改善箇所説明図

改善の内容

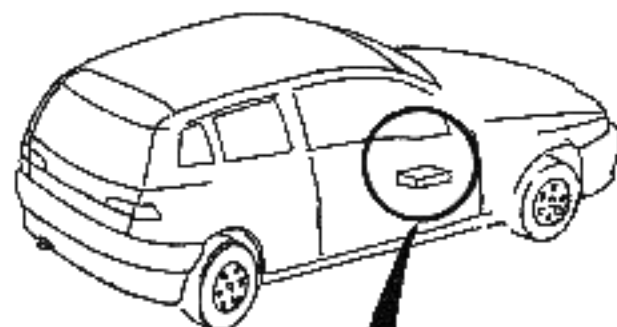
右ドア上側ヒンジに識別の
白色ペイントを塗布する。

エアバッグコントロール装置

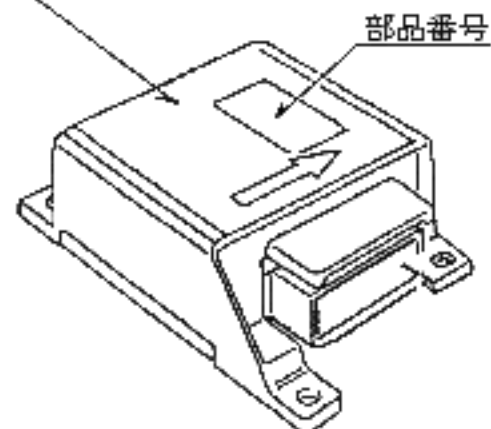
エアバッグ作動用センサーに車体
の下方からの衝撃に反応しやすい
ものがあるため、エアバッグコン
트롤装置を点検し、該当する
ものは対策品と交換する。

部品番号60625180が取り付けられている車両は
部品番号60631206のエアバッグコントロール装
置と交換する。
